RESOLUCIÓN N°

POR MEDIO DE LA CUAL SE NIEGA UN PERMISO DE VERTIMIENTOS Y SE ADOPTAN OTRAS DETERMINACIONES

Que con el fin de continuar con el trámite de permiso de vertimientos, personal técnico del Grupo de Recurso Hídrico, en cumplimiento de las funciones atribuidas en el artículo 31, numerales 11 y 12 de Ley 99 de 1993, realizó evaluación de la información, se generó el Informe Técnico N° IT-03113-2026 del 28 de mayo de 2026, dentro del cual se observó y concluyó lo siguiente:
(...)

Imagen 2. Categoría suelo POT
Fuente: Geoportal Corporativo

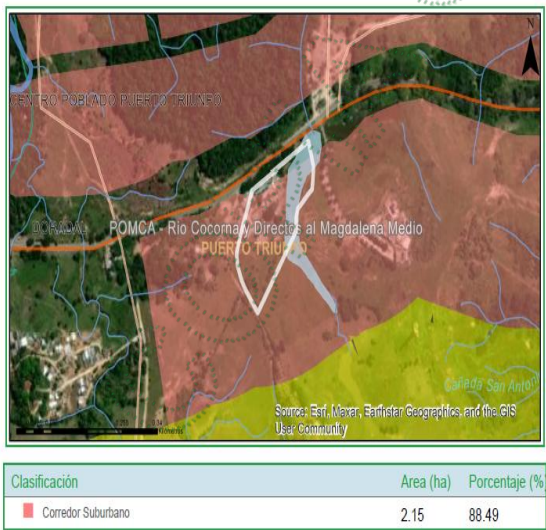
- **Concepto usos del suelo:** Mediante el radicado N°CE-20404-2024 del 29 de noviembre de 2024, Se anexa el Certificado de Uso del Suelo, emitido por la Oficina de Planeación y Desarrollo Territorial del Municipio de Puerto Triunfo, en el cual se indica:
(...)
De acuerdo a la revisión y ajuste del largo plazo del Esquema de Ordenamiento Territorial para el Municipio de Puerto Triunfo Antioquia, aprobado mediante el Acuerdo N. 003 del 18 de Abril de 2013; el predio identificado con la cédula catastral N. 591-2-004-000-0001-00036-0000-00000 y coordenadas 5°53'59.21"N -74°43'21.20"W, Zona Rural del corregimiento de Doradal, Municipio de Puerto Triunfo, Antioquia; donde se ubica el establecimiento comercial denominado HOTEL EL LAGO, presenta los siguientes usos de suelo: Corredor suburbano de uso múltiple con vocación turística 100% de uso.
(...)

- De acuerdo con el Certificado de Uso del Suelo, emitido por la Oficina de Planeación y Desarrollo Territorial del Municipio de Puerto Triunfo, el predio identificado con FMI 018-40463 está ubicado en el Corredor suburbano de uso múltiple con vocación turística 100% de uso, según lo reglamentado en el Esquema de Ordenamiento Territorial para el Municipio de Puerto Triunfo Antioquia, aprobado mediante el Acuerdo N. 003 del 18 de abril de 2013. No se anexa ni el certificado de libertad y tradición, ni el certificado de uso del suelo del predio identificado con folio de matrícula inmobiliaria 018-11972.

Imagen 3. Zonificación POMCA
Fuente: Geoportal Corporativo

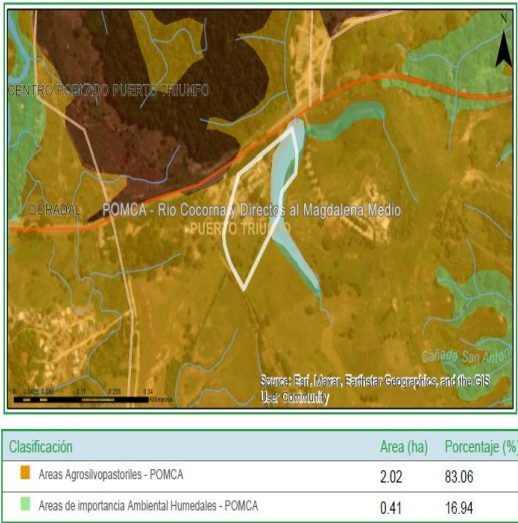
- El HOTEL EL LAGO AZUL se encuentra ubicado en el POMCA del Río Cocorná y Directos al Magdalena Medio, el cual fue aprobado mediante la Resolución No. 112-7292-2017 del 21 de diciembre de 2017, se identifica que la actividad **es compatible** con el régimen de usos al interior de la zonificación ambiental de este POMCA, establecidos en la Resolución N°112-0396-2019 del 13 de febrero de 2019, por encontrarse en áreas agrosilvopastoriles.

Fotografía 4. Trampa de grasas construido posterior
Fuente: Archivo del Usuario

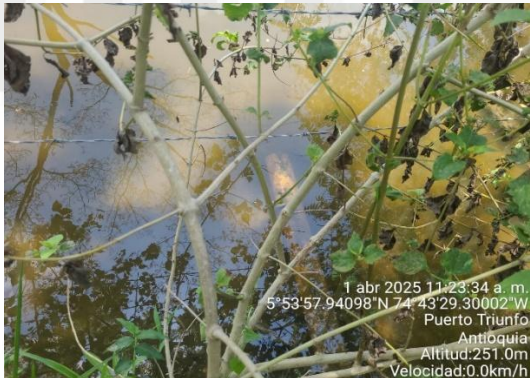
- En la caja de ingreso al STAR se cuenta con una rejilla plástica, para la retención de los sólidos, los cuales son recolectados y dispuesto como residuo sólido a través de la ESP de Puerto Triunfo.
- La trampa de grasas implementada es en concreto, con un tanque en lámina en su interior. Al momento de la visita prestaba sobrenadantes.

- EL HOTEL EL LAGO AZUL cuenta con el servicio de agua potable, suministrado por el Acueducto y Alcantarillado Doradal.
- En la visita de campo se evidenció que las aguas residuales generadas en el Hotel El Lago Azul, son conducidas a un sistema de tratamiento STARD prefabricado y conformado por un tanque séptico de dos (2) compartimientos y un filtro anaerobio de flujo ascendente FAFA, y la descarga del efluente tratado se realiza en el Lago Azul mediante tubería sumergible.
